Fehlerbild Auslaufarmaturenhalterung
(928.11/12)

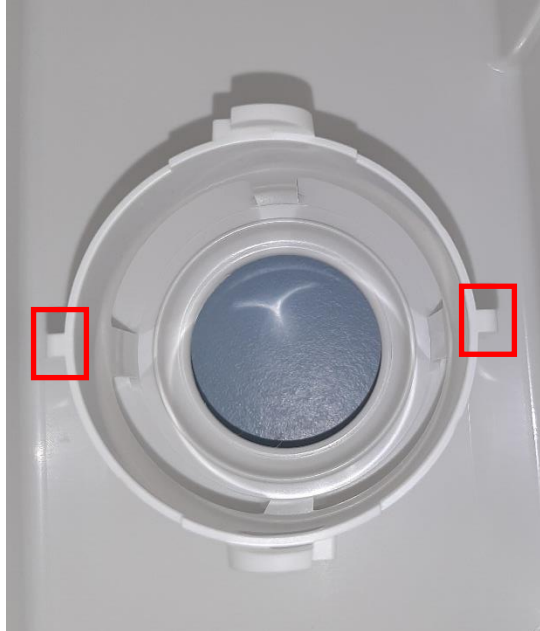
Stege doppelte Stärke wie Soll

Stege fehlen
